【交通安全用】危険箇所対策一覧表

五和地区

令和8年7月現在

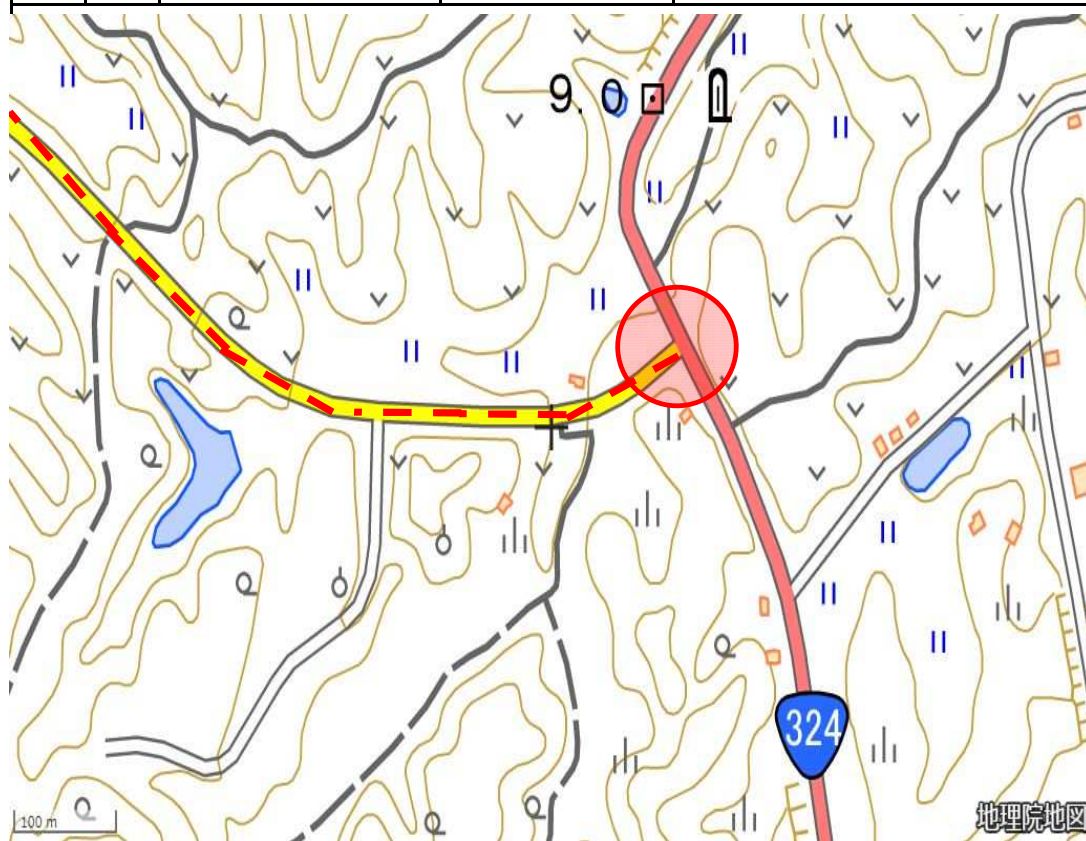
No.	年度	住所・位置	路線名	状況・危険の内容	対策方法・要望内容	対応状況
2	R4	五和町 御領 国道324号線と県道281号 線の交差点付近	県道281号線	オリーブ園付近から国道324号線の交差点にかけて、中央線や右折レーンの白線が消えており、中央線をはみ出して走行する車両が見られる。	スクールバスも走行するなど、交通量も多い道路であるため、中央線、右折レーンを引き直して欲しい。	対応済(県)

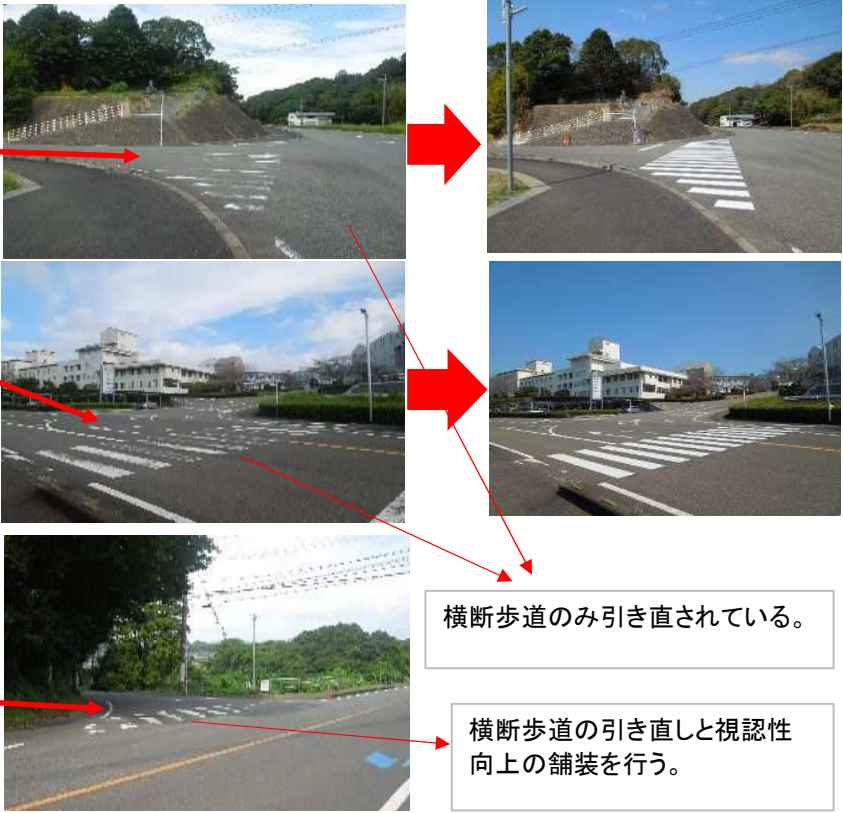
No.	年度	住所・位置	路線名	状況・危険の内容	対策方法・要望内容	対応状況
4	R4	五和町 御領 息峠窯から五和小中学校 にかけての道路	市道:松ヶ迫向線	五和小中学校の開校後、手野方面からの利用者也増えているが、樹木が市道側まで繁茂しており、付近一帯の道路は昼間でも薄暗く、前方の見通しも悪くなっている。また、舗装の劣化が目立つ。	樹木の伐採と路面を整備して欲しい。	検討中(市)

樹木伐採

路面整備

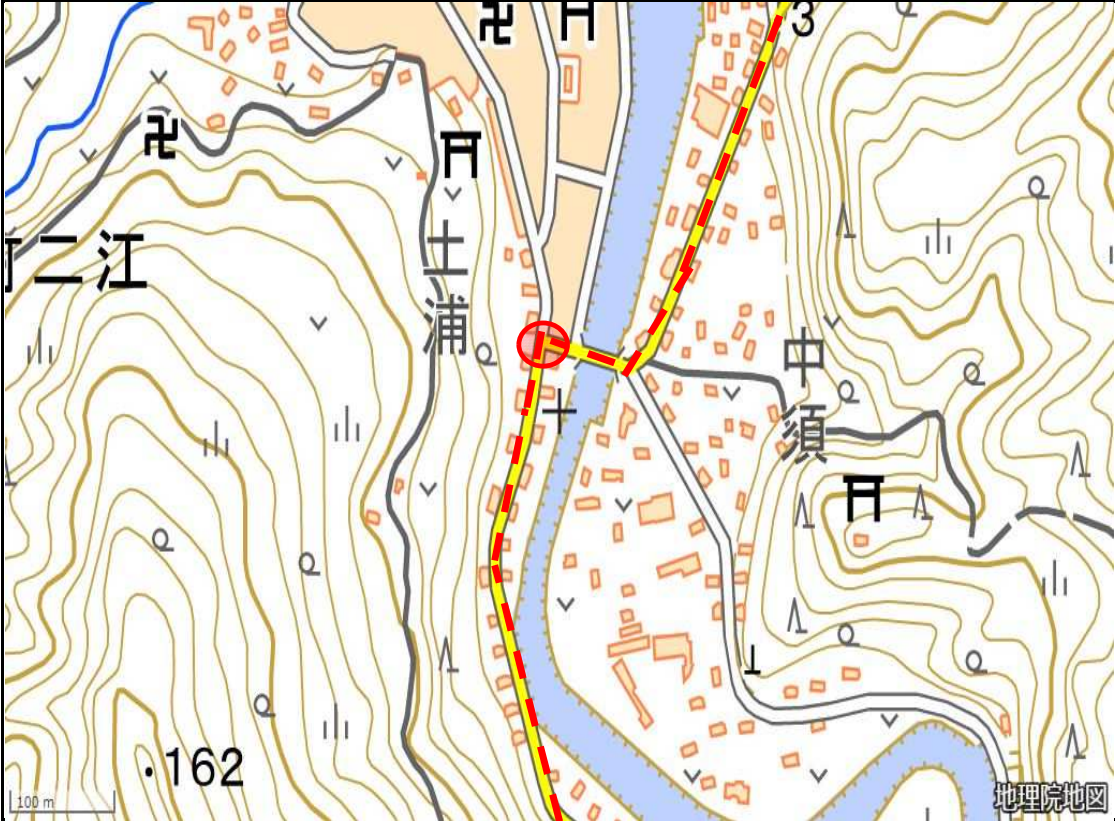
No.	年度	住所・位置	路線名	状況・危険の内容	対策方法・要望内容	対応状況
5	R7	五和町 御領 御領(大島)地区 国道324 号線沿いの横断歩道3箇所	国道324号線	横断歩道が消えかかっており、また夜間は横断歩道が見えにくい恐れがある。	横断歩道の引き直しと視認性向上の舗装をお願いしたい。	一部対応済(警察)

○ : 対策要望箇所 - - - 国道324号線					横断歩道のみ引き直されている。 横断歩道の引き直しと視認性向上の舗装を行う。

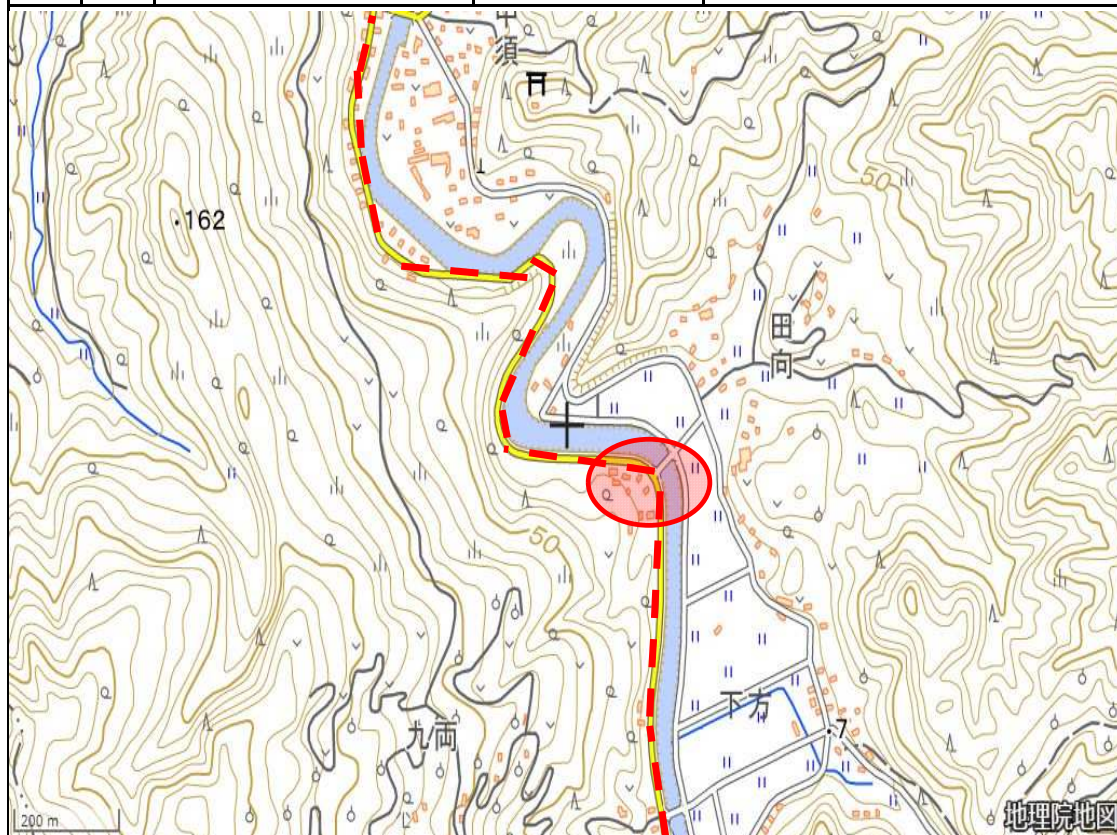
No.	年度	住所・位置	路線名	状況・危険の内容	対策方法・要望内容	対応状況
6	R4	五和町 二江 県道47号線と二江町線の交差点	県道47号線	君ヶ水橋方面から交差点へ出る際に民家や植栽等があるため見通しが悪く、通行量も多いため、危険である。	カーブミラーを設置して欲しい。 私有地への設置については所有者の承諾を得ている。	対応済(県)

カーブミラーの設置

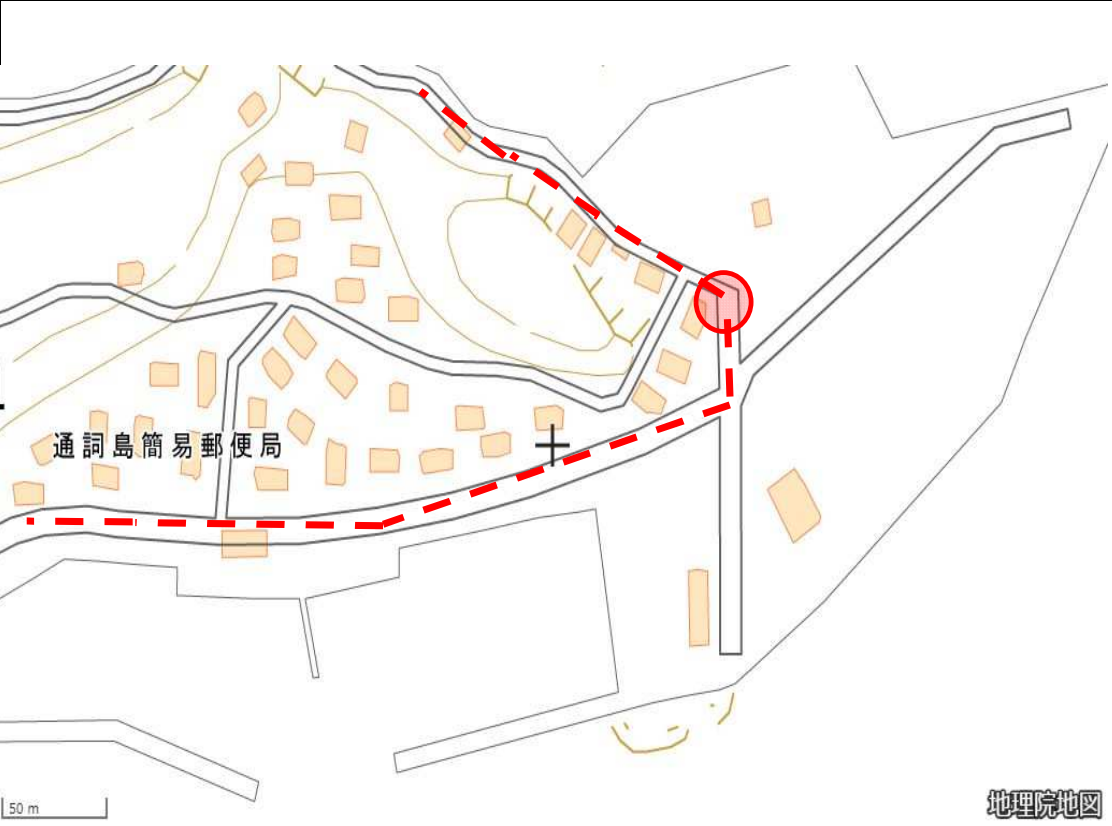
No.	年度	住所・位置	路線名	状況・危険の内容	対策方法・要望内容	対応状況
7	R4	五和町 二江 県道47号線と田向線の交差点 付近(田向橋横)	県道47号線	田向橋を渡って公民館等に行くため、高齢者が日常的に県道を横断しているが、横断歩道がないため危険である。	交通量も多く、スピード超過車も多い区間であるため、横断歩道を設置して欲しい。	検討中(県)

横断歩道の設置

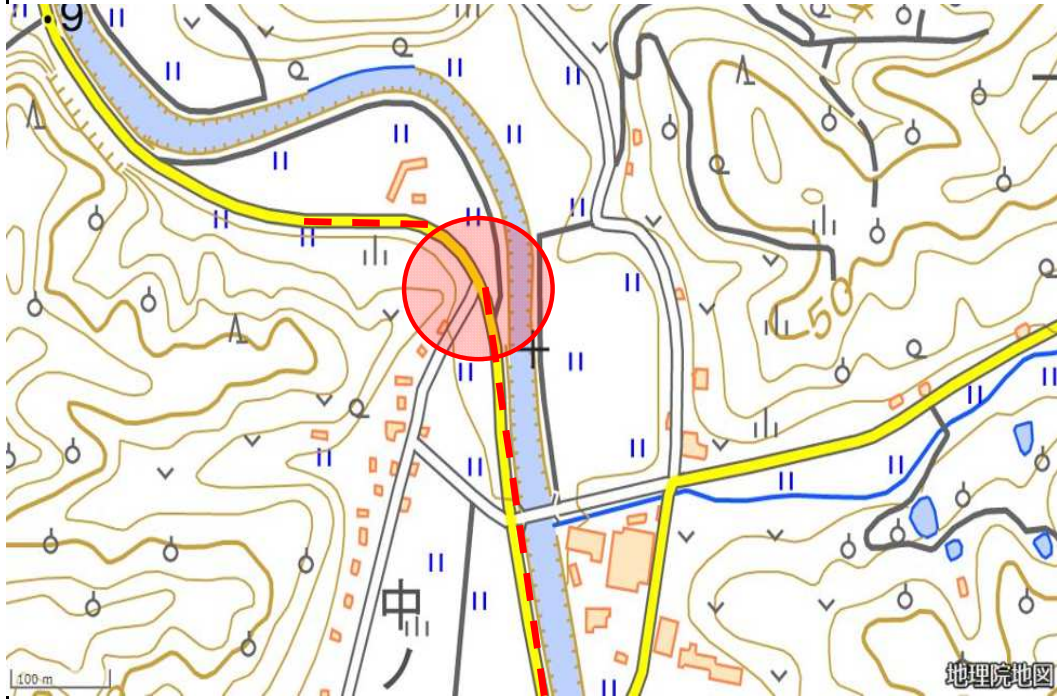
No.	年度	住所・位置	路線名	状況・危険の内容	対策方法・要望内容	対応状況
12	R8	五和町 二江 通詞島入口交差点	国道324号線	国道を通行する車両のスピードが出やすく、通詞島方面からの車両が国道324号線へ進入することが難しい。また、交差点付近には、横断歩道もあり、高齢者や学生が道路を日常的に横断しているが、過去に横断者が車両と衝突する事故も発生しており、危険である。	信号機を設置して欲しい。 6月8日 要望書提出。	検討中(警察)

信号機を設置する

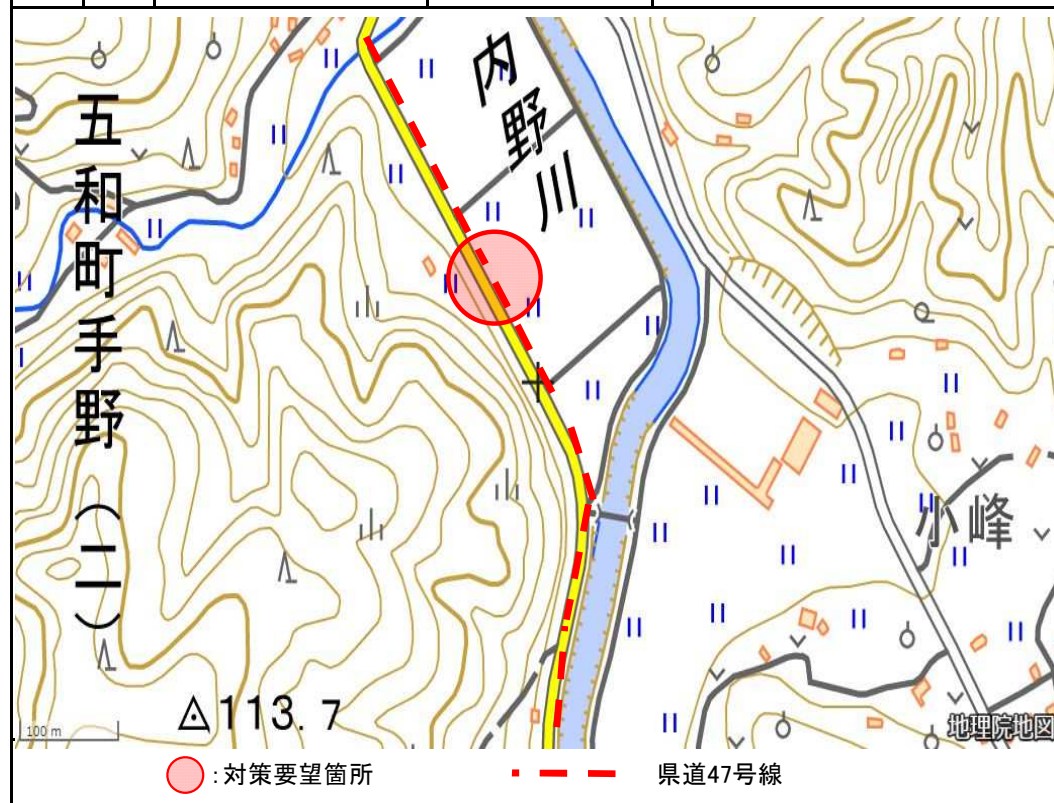
No.	年度	住所・位置	路線名	状況・危険の内容	対策方法・要望内容	対応状況
13	R4	五和町 手野一丁目 県道47号線と城河原手野線の交差点付近	県道47号線	県道47号線から城河原手野線への右折レーン、中央線が消えている。県道から市道への右折は急カーブになるため危険である。	右折レーンと中央線を引き直して欲しい。また、天草光学前から田向までの区間は特に交通量も多く、スピード超過車も多いため、路面に速度制限の表示をお願いしたい。	一部対応済(県)
 ○ : 対策要望箇所 - - - 県道47号線					 中央線、右折レーンの引き直し 路面への速度制限表示	
					 中央線、右折レーンのみ 引き直しがされている。 路面への速度制限表示も行う。

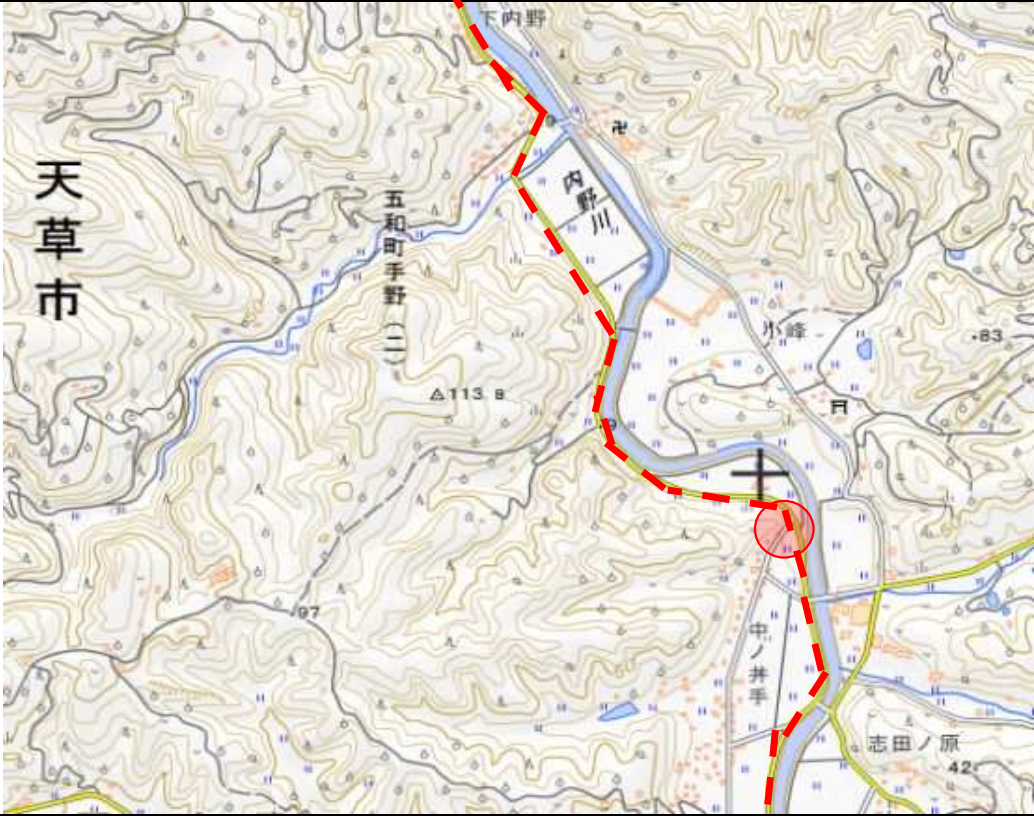
No.	年度	住所・位置	路線名	状況・危険の内容	対策方法・要望内容	対応状況
14	R4	五和町 手野二丁目 下内野バス停付近(スクールバス乗り場側)	県道47号線	五和小中学校の生徒や高齢者がスクールバス乗り場やバス停に向かうため横断歩道がない場所を渡っている。(最寄りの横断歩道まで100m以上離れている)	交通量も多く、スピード超過車も多い区間であるため、横断歩道を設置して欲しい。	検討中(警察)

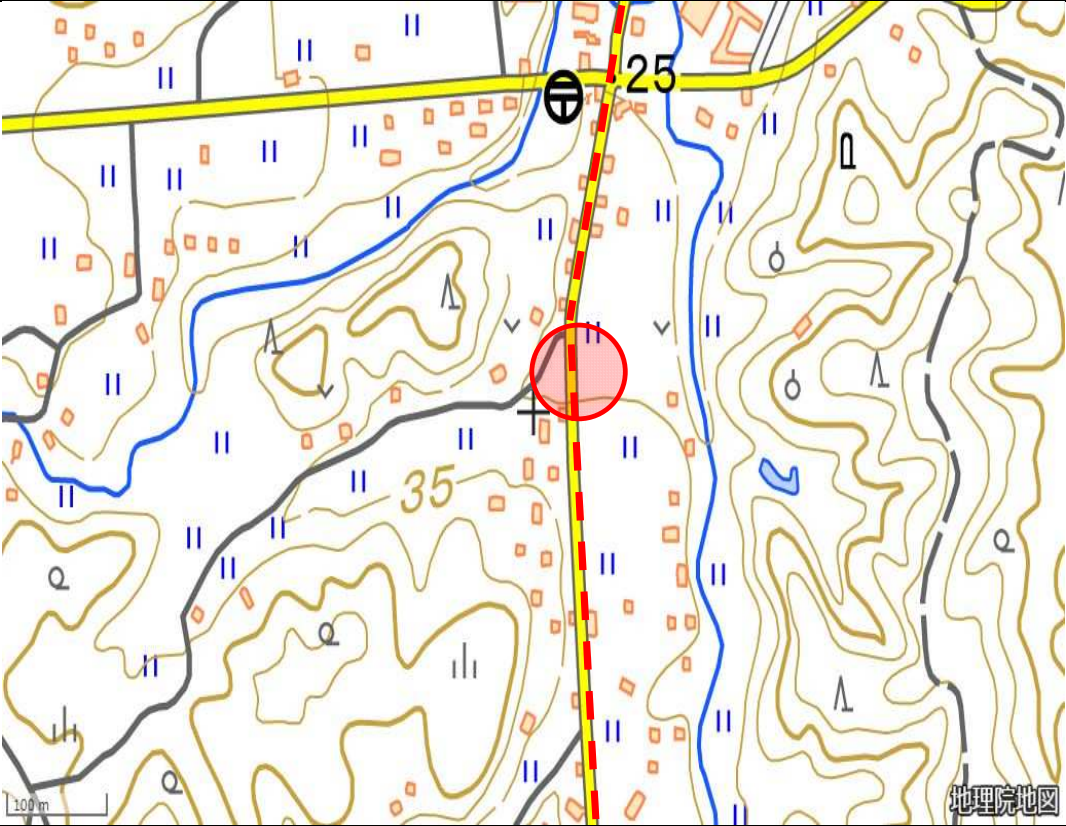
No.	年度	住所・位置	路線名	状況・危険の内容	対策方法・要望内容	対応状況
15	R5	五和町 手野二丁目 天草光学(株)の前の県道	県道47号	道向かいに同社駐車場があり、出退勤時や昼休憩時に横断が多くある。また、この区間は交通量も多く、速度が出やすい区間であり、危険である。	横断歩道の設置及び、減速や注意を呼び掛ける看板の設置	検討中(警察)

横断歩道の設置

注意喚起看板の設置

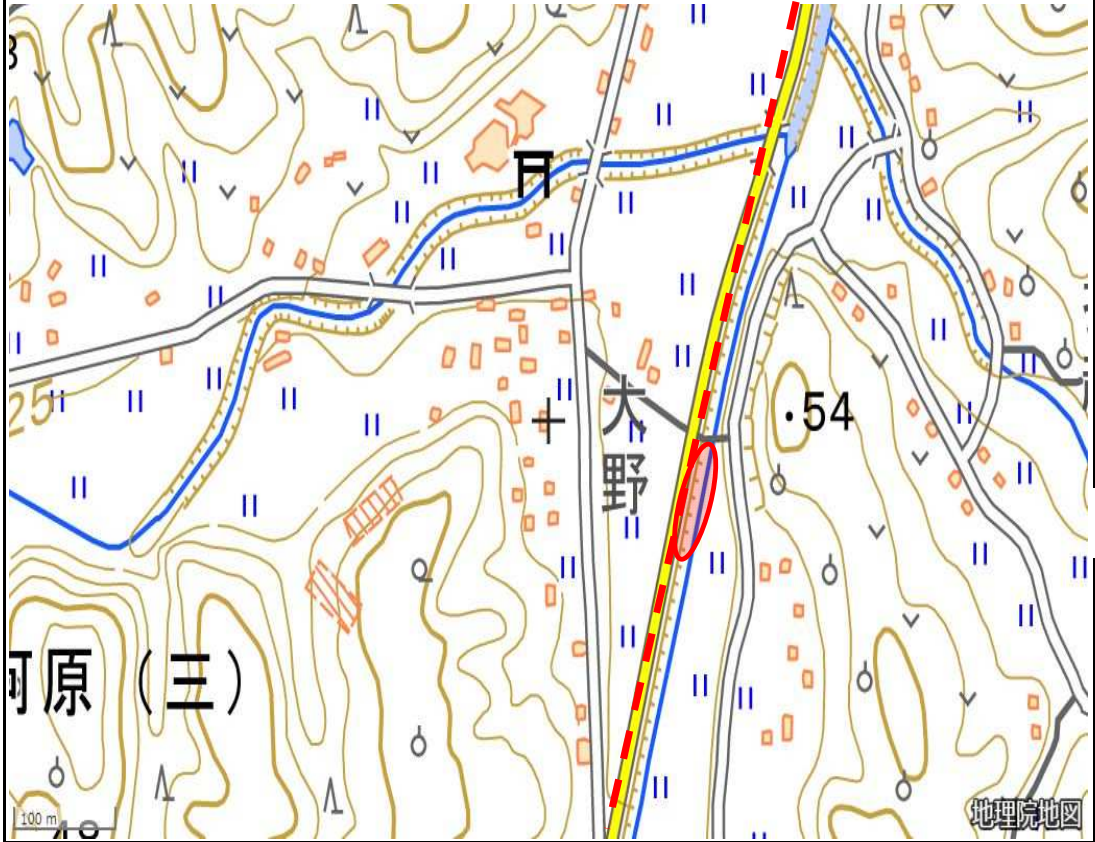
No.	年度	住所・位置	路線名	状況・危険の内容	対策方法・要望内容	対応状況
16	R4	五和町 城河原一丁目 県道47号線と山仁田月の 出線の交差点(木下治療院 付近)	県道47号線	木下治療院側から県道へ出る際に、民家の 塀があるため、歩道を走る自転車や歩 行者が確認できない。	カーブミラーを設置して欲しい。	対応済(県)
 100m 地理院地図				 カーブミラーの設置 対応後		
○ : 対策要望箇所 --- 県道47号線
